NUMATOMŲ ATLIKTI DARBŲ ir DEFEKTAVIMO AKTAS Nr. DA413677

Klientas: UAB Mano Būstas Objektas: Sausio 13-osios g. 13, Vilnius
Sostinė

Problema: ne tvarkingi as skydai

Defekto vieta: AS skydai

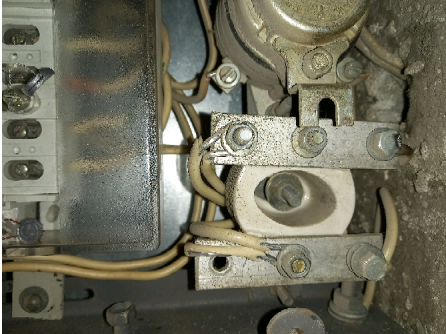
Defektas (aprašas): (1) Dabartinė apskaitos skydų būklė negarantuoja saugaus ir patikimo elektros energijos tiekimo į butus. Butų el. energijos apskaitos skyduose nėra galios ribojimo prieš el. energijos skaitiklius (EL. LINIJŲ IR INSTALIACIJOS ĮRENGIMO TAISYKLĖS 507p.) Prijungimo gnybtai prie magistr. laidų yra paveikti korozijos, neužtikrina patikimo kontaktinio sujungimo. Dėl nuolat perkrauto lokalaus tinklo kontaktai kaista, gali kilti gaisro pavojus, o nudegus nuliniam (N) kontaktui gali sugesti buitinė technika. Magistralinių linijų gnybtai yra atviri, yra galimybė prisiliesti prie elektrai laidžių dalių

Sprendimas: 1.Įvadinius paketinius jungiklius keisti naujais automatiniais jungikliais, kurie užtikrins bendro naudojimo magistralinių linijų apsaugą nuo perkrovos. 2.Pakeisti magistralinių linijų prijungimo gnybtus į uždaro tipo LZG gnybtus. 3. Montavimo aliumininis laidas keisti į varinius.
